DQ11

Projet d'agrandissement du lieu
d'enfouissement technique à
Drummondville (secteur Saint-Nicéphore)

**Objet : Projet d'agrandissement du lieu d'enfouissement technique à
Drummondville (secteur Saint-Nicéphore) DQ11 (questions nos. 1 et 2)**

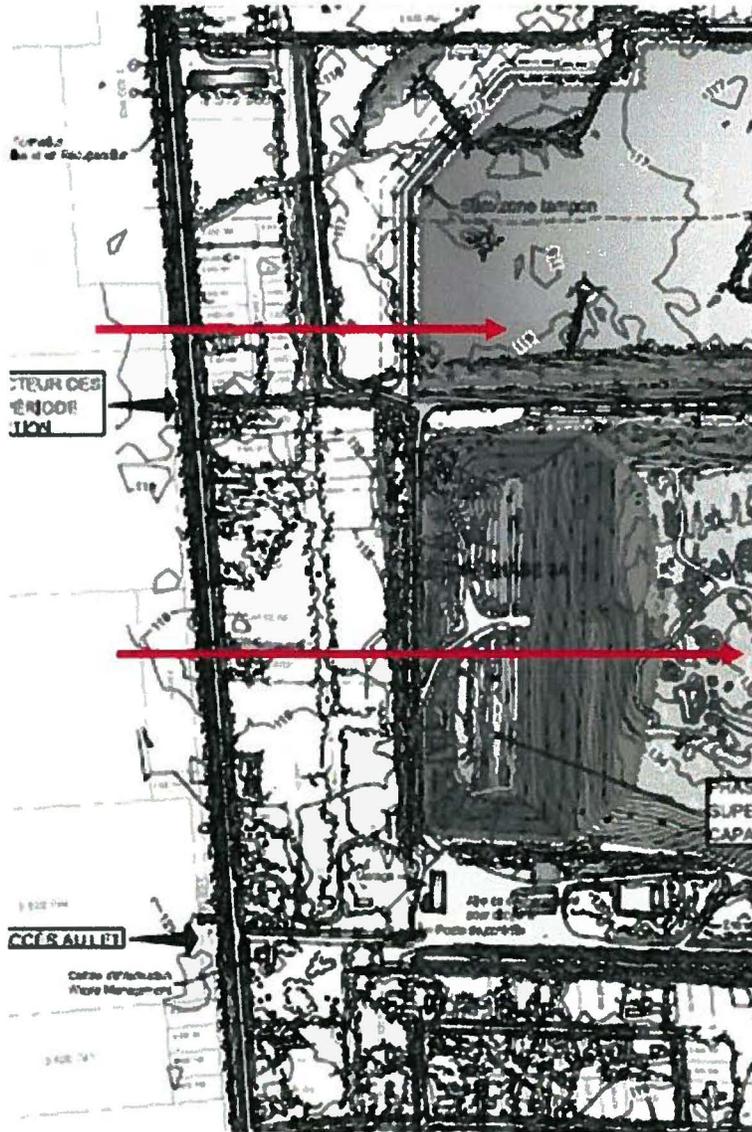
Montrez à l'aide de coupes transversales, le profil de deux secteurs du territoire du projet. Il s'agit d'illustrer les dimensions et distances relatives sur 2 coupes (voir figure ci-jointe).

Le premier tracé débute au niveau du Boulevard Saint-Joseph (à la hauteur du lot 3920257) et se prolonge jusqu'à une centaine de mètres dans l'aire d'exploitation. Il doit donc rencontrer : le boulevard, une habitation, la végétation, la berme et enfin l'aire d'enfouissement.

Le second tracé permettrait de situer les cellules de la phase 2, et les éléments précédents et débute au lot 3920257.

De plus les coupes devront illustrer les limites de la bande de 200 m exigée par la ville pour toute construction résidentielle.
